泊発電所 3 号炉審査資料

資料番号	共止01 r. 2. 0
提出年月日	令和5年11月17日

泊発電所 3 号炉

1 号及び 2 号炉設置の
洗浄排水処理系及びアスファルト固化装置の
共用取止めによる影響について

第 4.3.2 表 液体廃棄物の年間推定発生量及び液体廃棄物
の年間推定放出量
(3号炉)

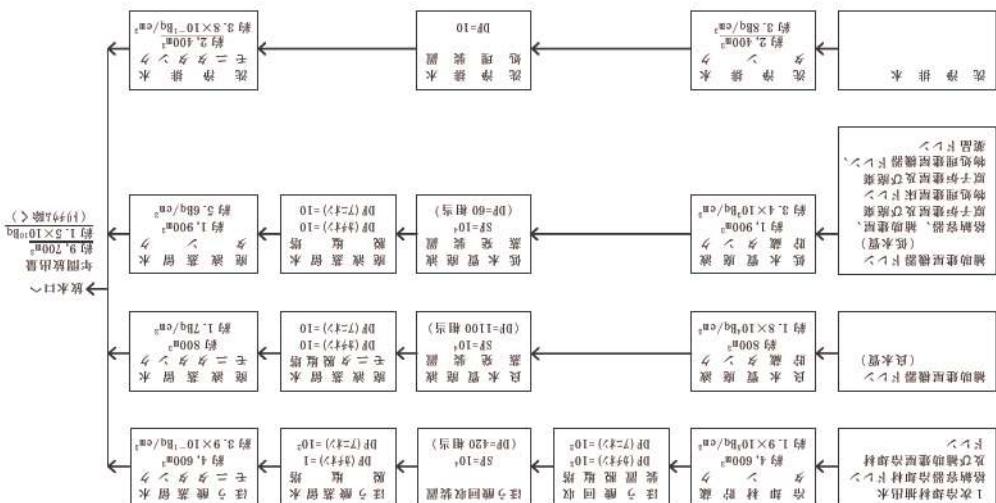
・「第4.3.2表 液体廃棄物の年間推定発生量及び液体廃棄物の年間推定放出量
液体廃棄物の年間推定放出量(3号炉)」については
変更なし。

第4.3.1図 滅炉遮断物の年間推定放出量を示す概略構造図(1号及び2号炉)

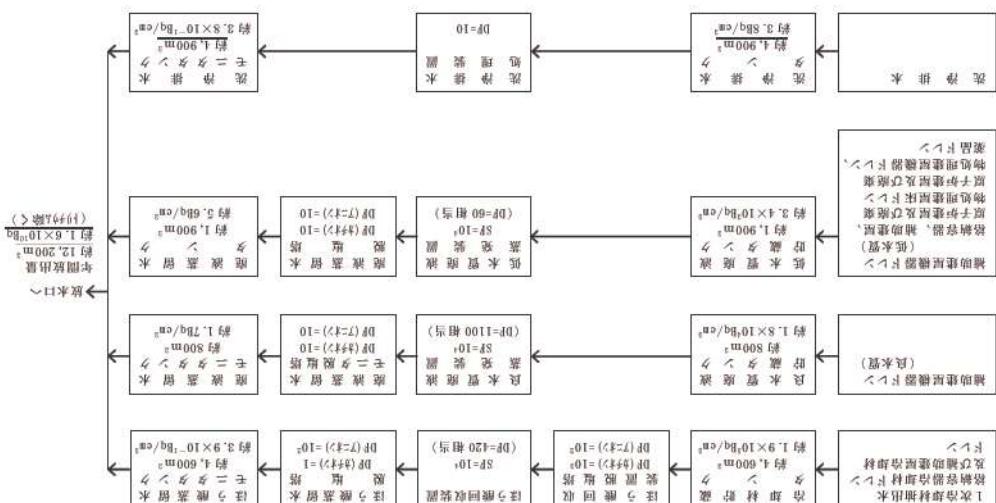
- ・共用化取止めに伴う1号及び2号炉における洗浄排水の年間発生量及び年間推定放出量の変更
(4,900m³/y→2,400m³/y)によって、年間放出量が減少する(1.6×10¹⁰Bq→1.5×10¹⁰Bq)。

第4.3.2図 放射性廃棄物の年間推定放出量とその放射性物質の濃度（3号炉）

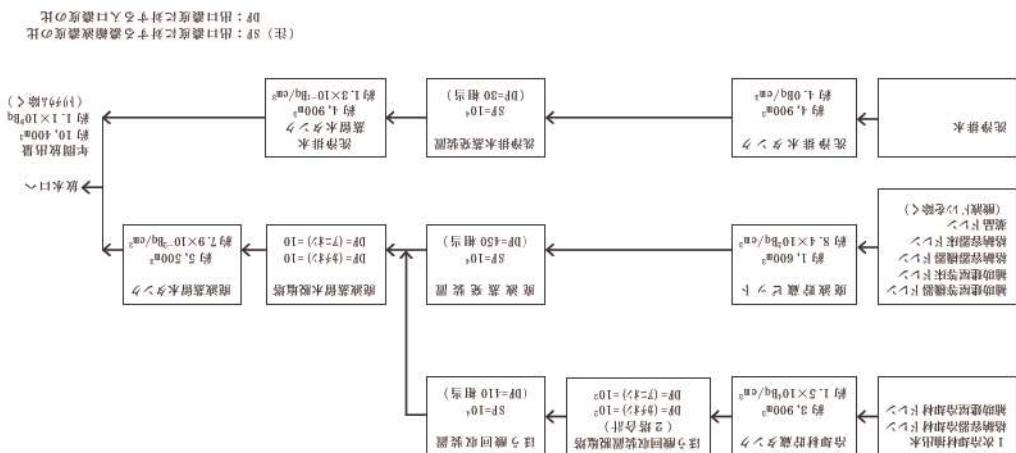
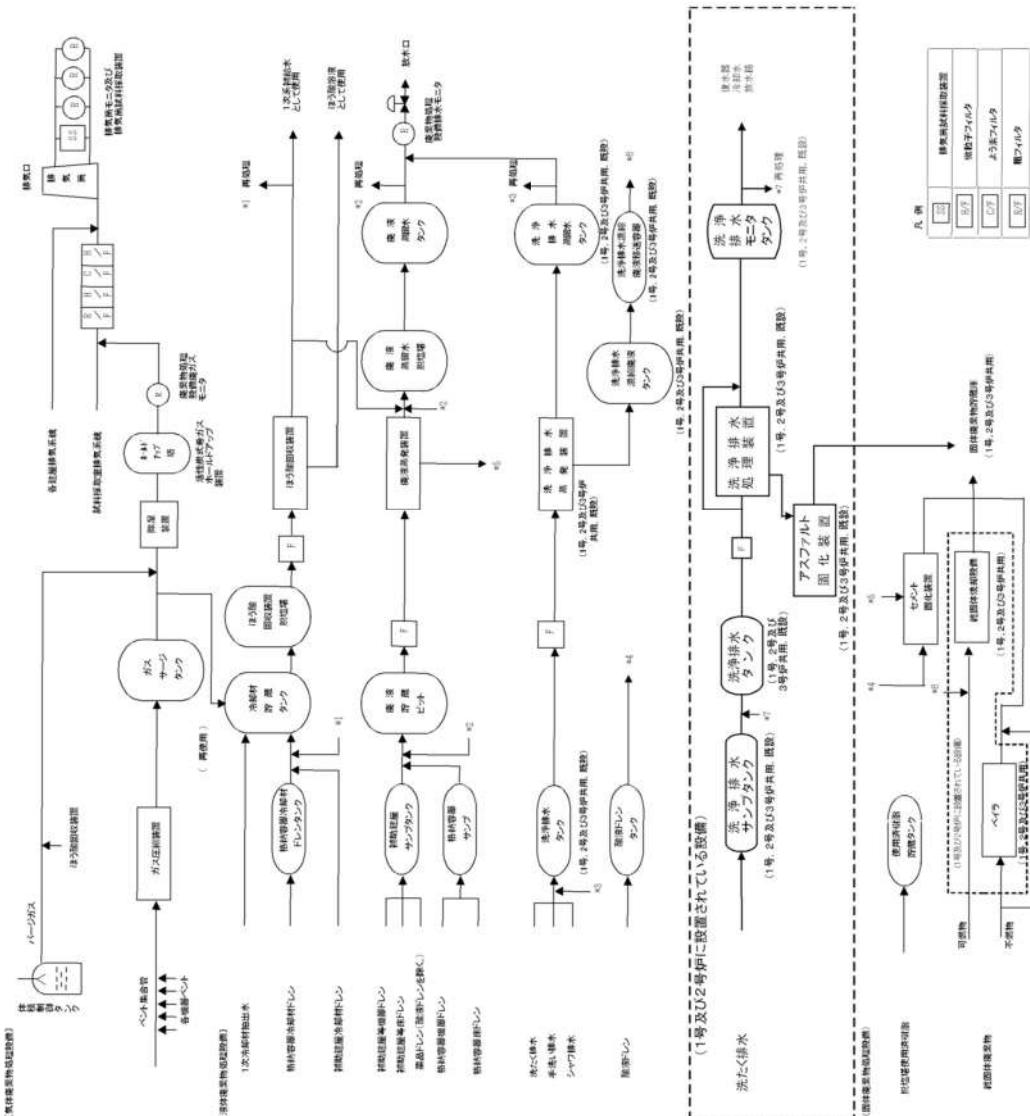
- ・「第4.3.2図 液体廃棄物の年間推定放出量とその放射性物質の濃度（3号炉）」については変更なし。

第2図 液体廃棄物処理系統説明図 (1/2)
(変更前)

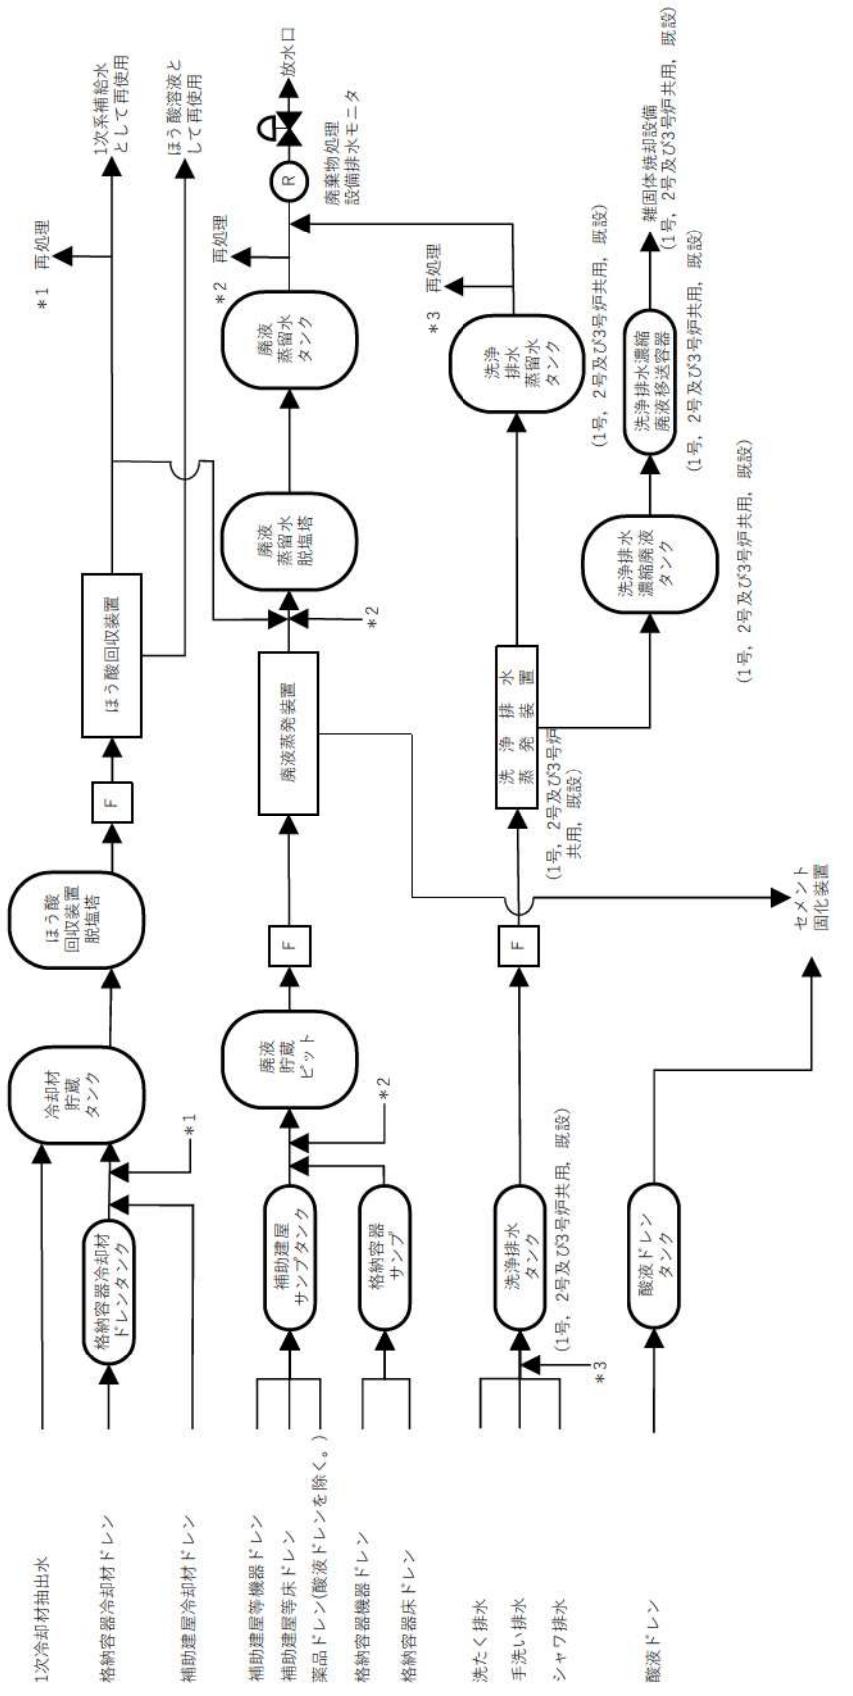
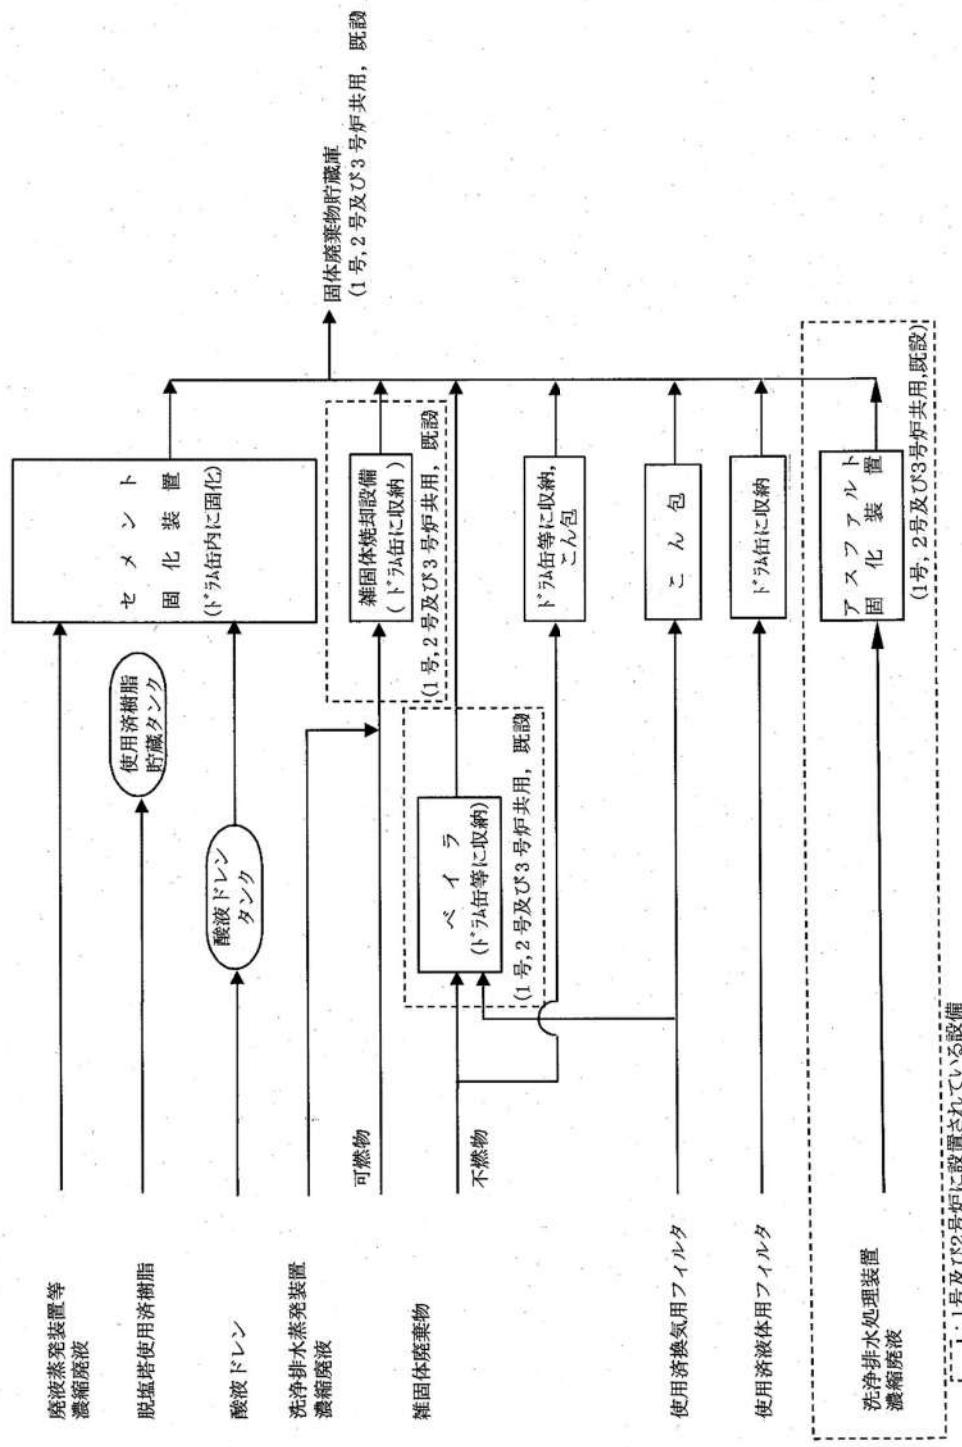
従って、1号及び2号炉設置の洗浄排水処理系の共用を取止めることによる、洗たく排水の処理能力に影響はない。（第1～5表、第1～3図参照）

従って，1号及び2号炉設置のアスファルト固化装置の共用を止めることによる，3号炉の洗たく排水の処理能力に影響はない。（第1～5表，第1～3図参照）
